**INFORME RESPUESTA A LA SOLICITUD DEL AYUNTAMIENTO DE GAVÀ
(ACUERDO nº 24 ADOPTADO EN LA SESIÓN DE LA JUNTA DE
GOBIERNO LOCAL DE ESTE AYUNTAMIENTO CELEBRADA EL 27 DE
FEBRERO DE 2007) A AENA EN RELACIÓN AL INICIO DEL VIRAJE DE
PROCEDIMIENTO EN SID POR LA PISTA 25L DEL AEROPUERTO.**

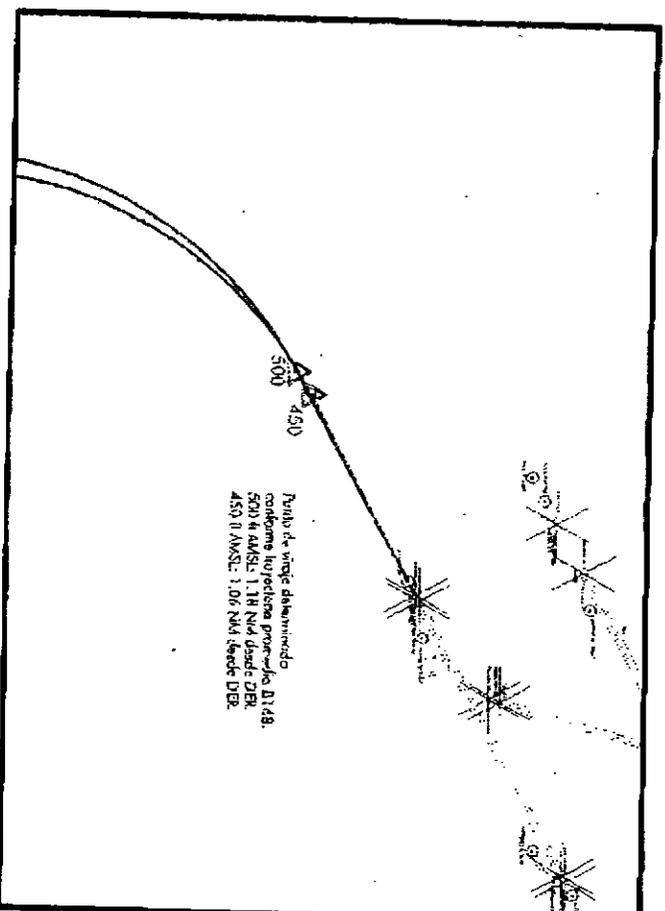
1. *"El Departamento de Navegación Aérea de Aena en contestación a la solicitud formulada por esta Oficina, informó en el sentido de que el inicio del viraje de procedimiento en SID por la pista 25L no podría realizarse a 420 ft. como se solicitaba, sino que por motivos de frangueamiento de obstáculos, dicha altura mínima de viraje quedaría establecida en 450 ft., añadiendo que el beneficio medioambiental por los 50 ft. de ganancia respecto a la actual redacción en vigor del AIP es considerado irrelevante. Respecto a la reducción alternativa solicitada cuyo texto decía "...tan pronto como sea posible y no más tarde de 500 ft. virar a rumbo..." se argumentó que podía inducir a realizar la maniobra antes de la altura mínima permitida"*

Este estudio, incluye la figura adjunta a continuación, en la que se muestran las trayectorias promedios conforme a lo expresado en el documento 8168 de OACI, para un viraje realizado a 450 ft y otro realizado a 500 ft.

Dado que esta disminución en la altura de viraje supondría una disminución de los márgenes de seguridad, debería observarse un considerable beneficio medioambiental para que ésta sea implantada, lo cual no se deduce de la figura adjunta.

En la 12ª reunión del GTR de la CSAAB, Navegación Aérea explicó los resultados del estudio llevado a cabo por el Departamento de Espacio Aéreo en respuesta a la 1ª de las propuestas presentadas por el Ayuntamiento de Gavà en la anterior reunión del GTR, para la disminución de la altitud en los virajes de salida por la pista 25L. Este estudio establecía en 450 ft la altitud mínima para virajes para salidas por la 25L en el Aeropuerto de Barcelona, debido a la existencia de un obstáculo en el área de viraje de los procedimientos de salida.

De igual forma, puntualizó que, al disminuir esta altura mínima de viraje, se estarían disminuyendo los márgenes de seguridad de la operativa en el Aeropuerto, por lo que se debería observar una clara ganancia medioambiental para que esta medida fuese implantada. Recordó, además, que el Documento 8168 de OACI establece que, por motivos medioambientales, para subidas con viraje la altitud mínima de inicio de giro será de 500 ft.
